Audi TTS 触媒コンバーターの改修

リコール届出番号	外-3135	リコール届出日	2020年12月8日
基準不適合状態にあると認める構造、装置又は性能の状況及びその原因	排出ガス発散防止装置において、触媒コンバーターの製造工程管理が不適切なため、正規と異なる触媒コンバーターが組み付けられているものがあります。そのため、早期に劣化してエンジン警告灯が点灯するおそれがあります。		
改善措置の内容	全車両、触媒コンバーターの部品番号を確認し、該当する場合は触媒コンバーターを正規品に交換します。

不具合発生箇所

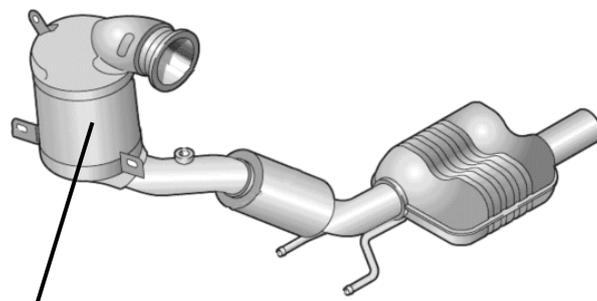
触媒コンバーター

注： は、点検および交換部品を示します。
